泊発電所 3号炉 耐津波設計方針について

(入力津波の設定に係る指摘事項回答)

令和4年12月6日
北海道電力株式会社

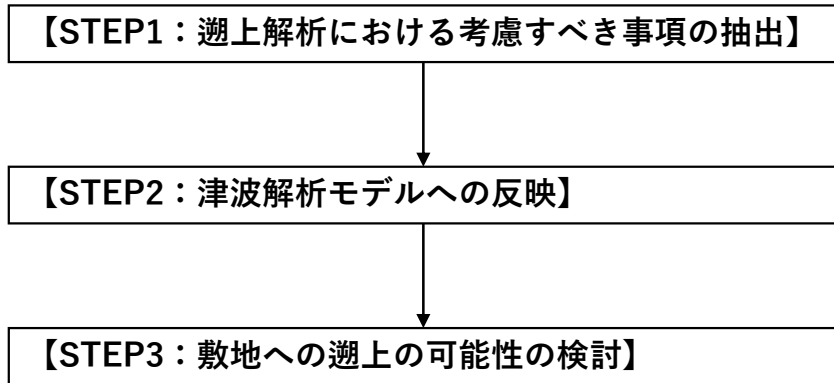
【指摘事項No. 2】

敷地及び敷地周辺の特徴を踏まえ、入力津波に影響を与える可能性のある要因を網羅すること。
例えば、敷地周辺の陸上地すべりに伴う地形変化及び防潮堤の前面護岸の地震による地形変化などを入力津波の評価に影響を与える可能性のある要因として抽出すること。また、これらの要因が入力津波の評価に与える影響を検討した上で、入力津波の評価の妥当性を説明すること。

入力津波の設定における影響要因(地震・津波による地形変化)について、右表のとおり抽出をした。

今後、地震・津波による地形変化の有無を検討し、入力津波の設定に影響を与える場合には、影響要因として設定したうえで、入力津波の評価の妥当性を説明する。

影響要因		
地震による地形変化	地盤変状	地盤変状(陸域)
		地盤変状(海域)
	斜面崩壊	地山斜面(茶津側, 堀株側)
		地すべり地形(堀株)
		地すべり地形(発電所背後)
	防波堤等の損傷	防波堤
		護岸
土捨場		
津波による地形変化	洗掘

【敷地への遡上の可能性の検討結果(STEP3)】

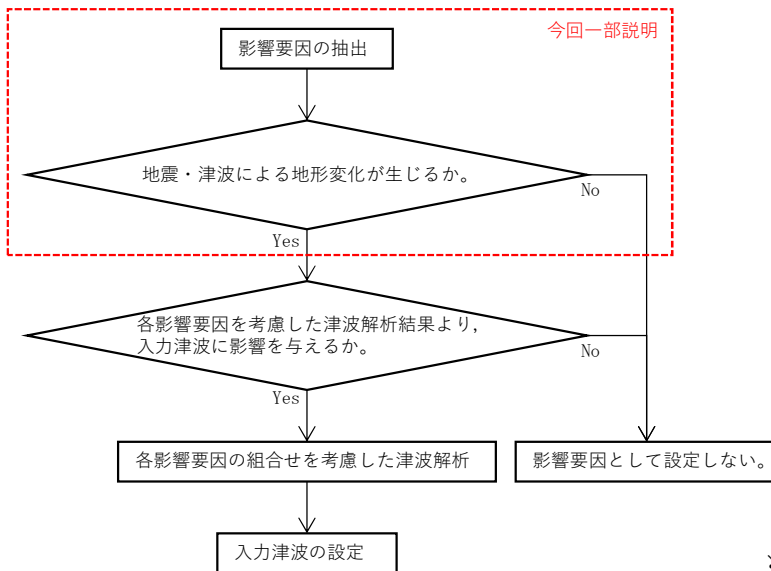
敷地周辺の遡上・浸水域の評価に当たっては、基準津波及び耐津波設計方針に係る審査ガイドを踏まえ、例えば、斜面を含む地形、河川、水路、人工構造物等の敷地及び敷地周辺の特徴を考慮して敷地への遡上の可能性を検討すること。

抽出した事項		敷地への遡上の可能性の検討結果
地山斜面	地山斜面 (茶津側, 堀株側)	・敷地は、防潮堤及び地山斜面(茶津側, 堀株側)により取り囲まれていることから、津波防護対象設備を内包する建屋及び区画が設置された敷地に津波が遡上する可能性はない※3。 (「4. 3 地山斜面(茶津側, 堀株側)に係る評価」で地山斜面(茶津側, 堀株側)の健全性について詳細を検討する(P.19参照))。
河川・水路※1	茶津川	・茶津川は、標高約50m以上の尾根で隔てられており、T.P.+10mの発電所敷地内へ流入する水路はない※2ことから、回り込みの可能性はない※3。
	堀株川	・堀株川は、敷地東側約1km地点にあり、敷地から十分離れていること、敷地とは標高約100mの山(丘陵)で隔てられており、T.P.+10mの発電所敷地内へ流入する水路はないことから、回り込みの可能性はない※3。
